Акт осмотра кровли из гибкой черепицы

Система: ТН-ШИНГЛАС Классик

9 Коньковый брус

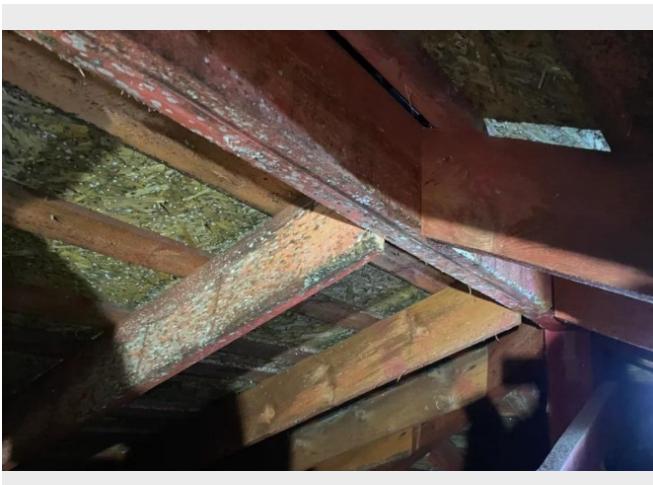
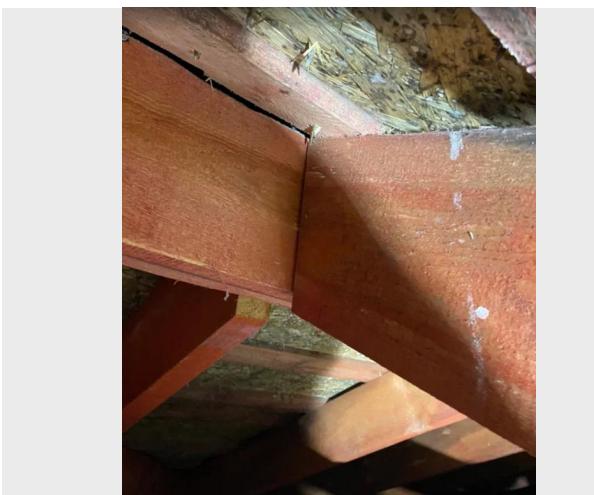
- ✗ Деревянные элементы стропильной системы покрыты слоем плесени.

☑ Механически счистить поврежденные плесенью участки, и обработать антисептиком.

10 Стропильная нога

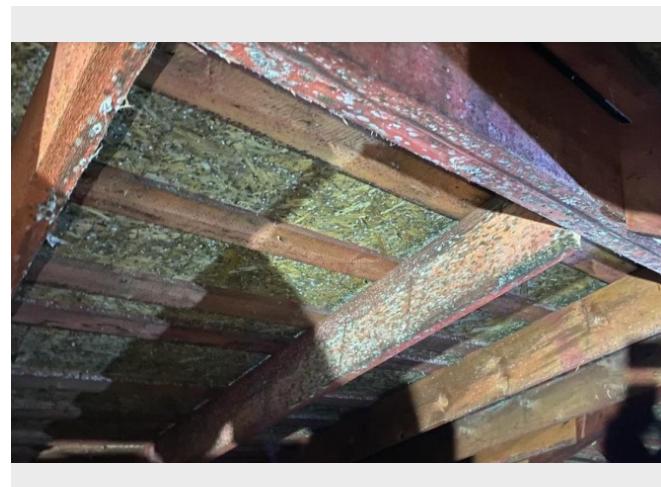
- ✗ Деревянные элементы стропильной системы покрыты слоем плесени.

Механически счистить поврежденные плесенью участки, и обработать антисептиком.

19 Элементы вытяжки воздуха

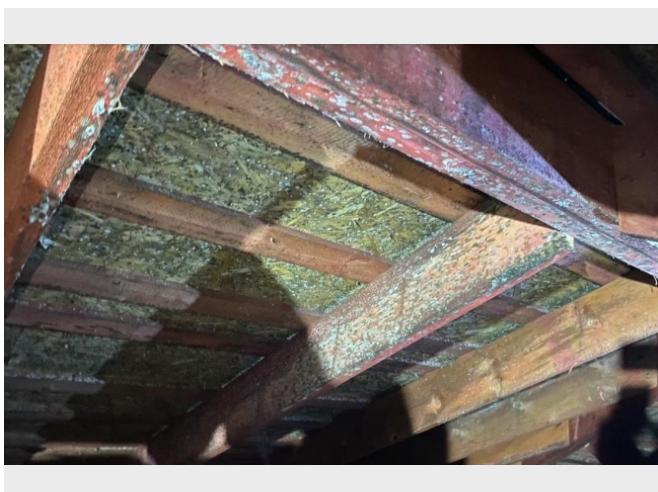
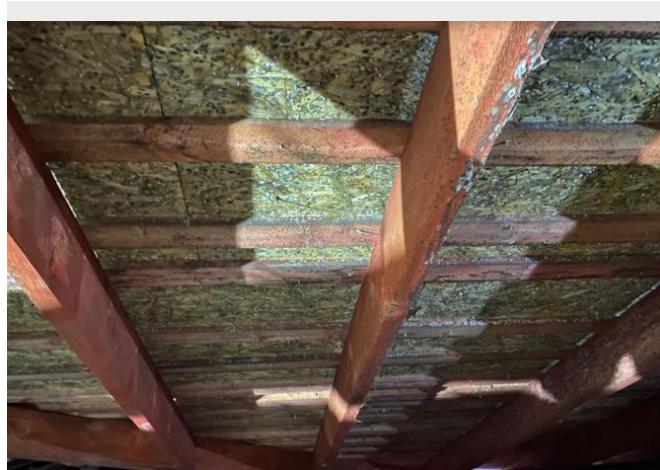
- ✗ В чердачном помещении отсутствует циркуляция воздуха.

✓ В настоящее время циркуляция воздуха затруднена, нужно определить причину (проверить доступность всех коньковых аэраторов) и установить дополнительные точечные аэраторы на треугольных скатах, для устранения застойных зон воздуха.

21 Основание

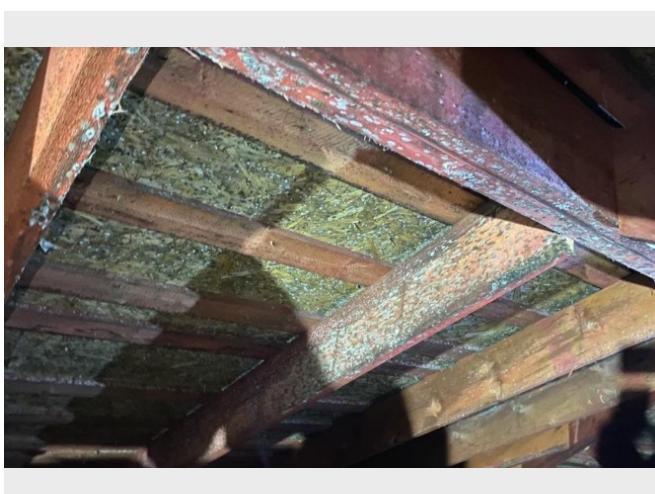
- ✗ Деревянные элементы стропильной системы покрыты слоем плесени.

Механически счистить поврежденные плесенью участки, и обработать антисептиком.

Стойка

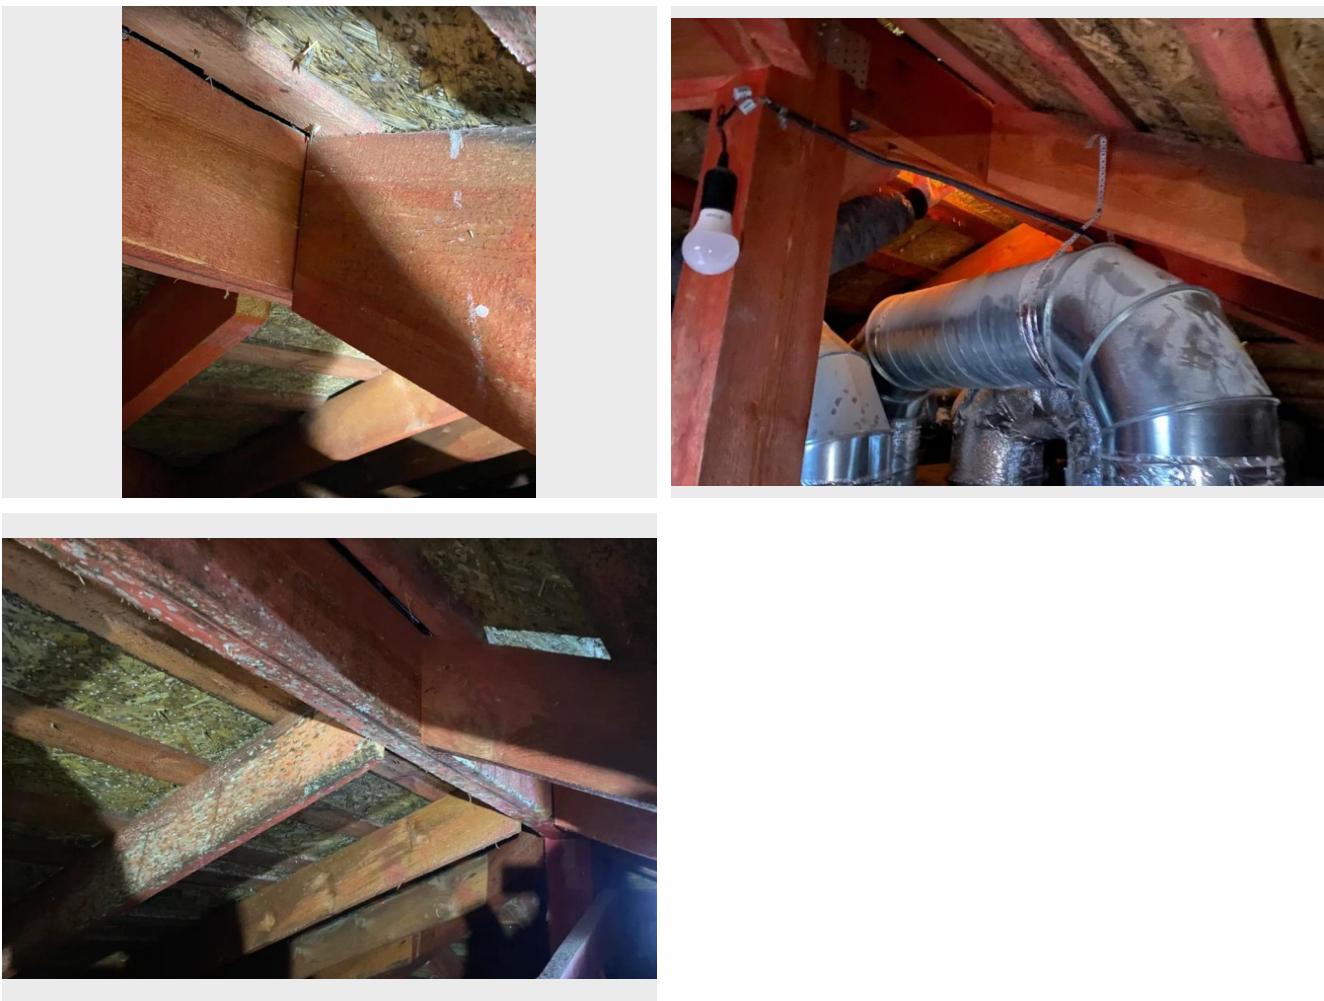
! Отсутствует крепление / неправильный тип крепежа.

! Деревянные элементы стропильной системы покрыты слоем плесени.

Для крепления элементов стропильной системы друг к другу использован крепеж отличный, от заложенного в проекте.

Использованы саморезы без антикоррозионного слоя (черные).

Механически счистить поврежденные плесенью участки, и обработать антисептиком.

Рекомендуется уточнить в проектной организации возможность смены крепежа на существующий, а так же требуемые параметры (диаметр и кол-во саморезов, толщину крепежных уголков).

Для крепления использовать саморезы с достаточной антикоррозионной обработкой, использованные черные саморезы для крепления элементов стропильной системы не подходят, ни по диаметру и прочности, ни по стойкости к коррозии.

Коньковый брус

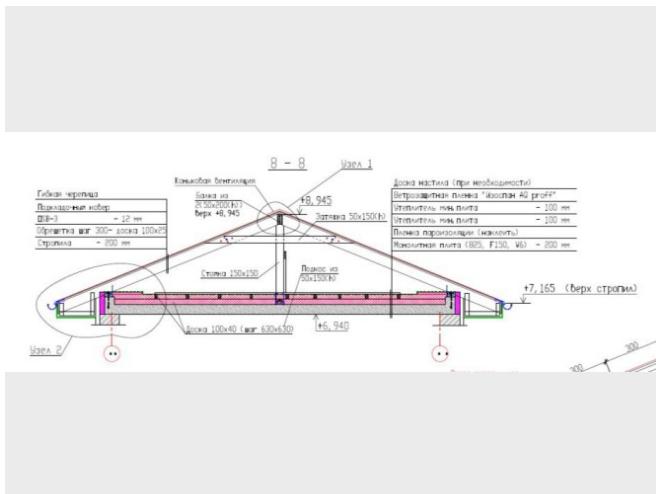
❗ Деревянные элементы стропильной системы покрыты слоем плесени.

Захватки/стяжки

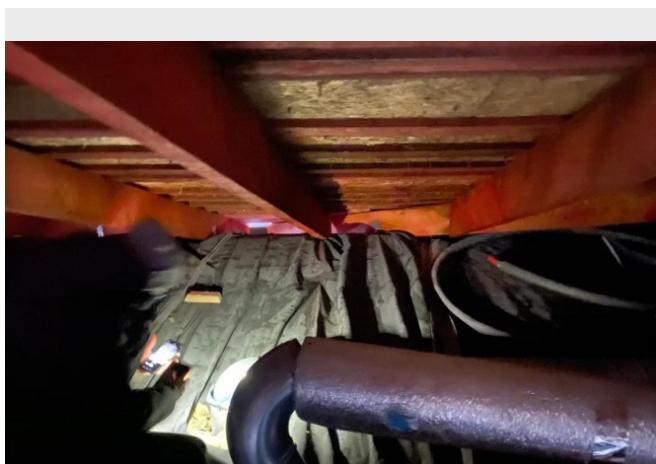
Предусмотренные проектом стяжки отсутствуют.

Рекомендуется установить заложенные в проекте элементы, используя запроектированные крепеж.

Гидроветрозащита

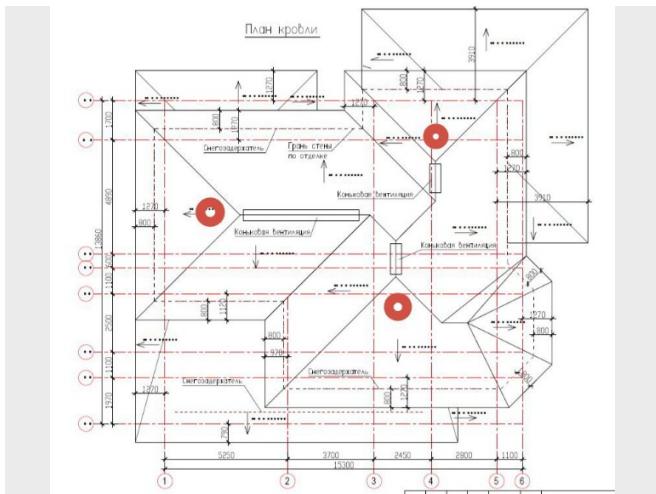
Нахлести мембрани не проклеены.

Рекомендуется после проведения работ по очистке деревянных элементов стропильной системы от биопоражения и обработки древесины защитными и антисептическими составами, в случае их попадания на гидро-ветрозащитную мембрану поврежденную мембрану заменить. Все нахлести проклеить.

Элементы вытяжки воздуха

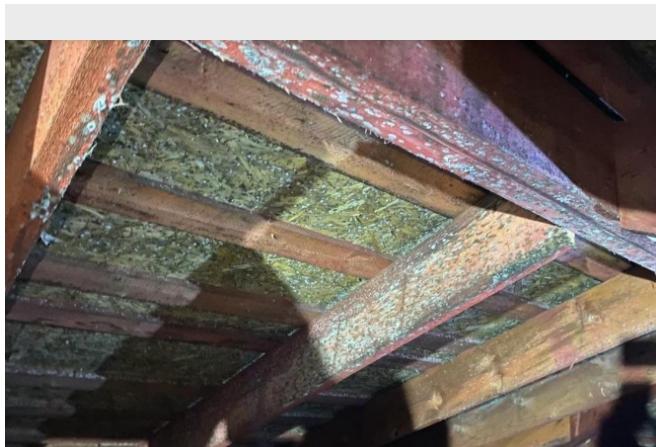
! В чердачном помещении отсутствует циркуляция воздуха.
